OFICIO ELECTRÓNICO

ORD. N° : 1124
ANT. : PROYECTO DE ROTURA Y REPOSICIÓN DE PAVIMENTOS POR CONEXIÓN DE AGUA POTABLE Y ALCANTARILLADO EN MINIMARKET - RESTAURANT EN CALLE JAIME GUZMAN 289, BAQUEDANO
MAT. : ENVÍA OBSERVACIONES A PROYECTO DE ROTURA Y REPOSICIÓN DE PAVIMENTOS POR CONEXIÓN DE AGUA POTABLE Y ALCANTARILLADO EN MINIMARKET - RESTAURANT EN CALLE JAIME GUZMAN 289, BAQUEDANO.
ADJ. : No Hay

Antofagasta, 19 mayo 2025

Figura 1

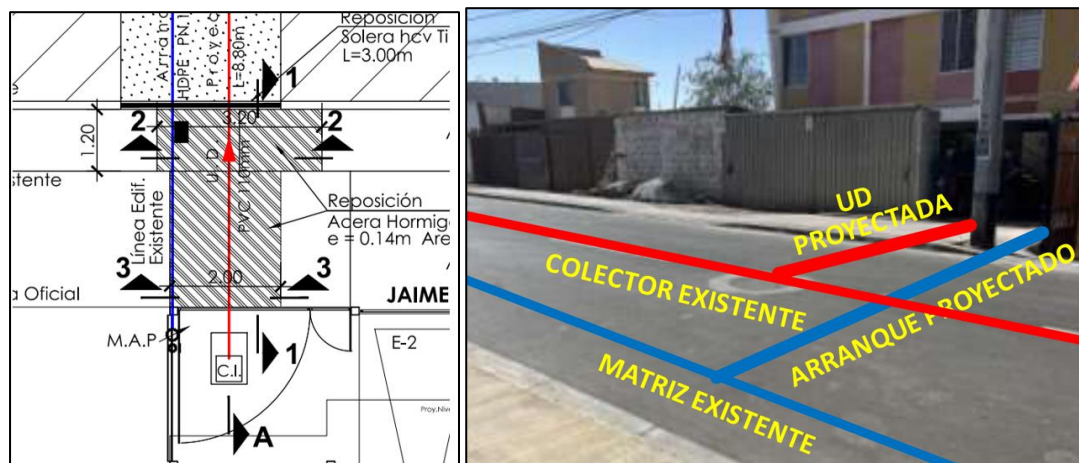
- 2.1. Aclarar porque en los cortes A-A y 1-1 se considera solera rebajada (acceso vehicular), si según fotografías y planimetría no se identifica acceso vehicular en dicho sector. (ver figura 1)
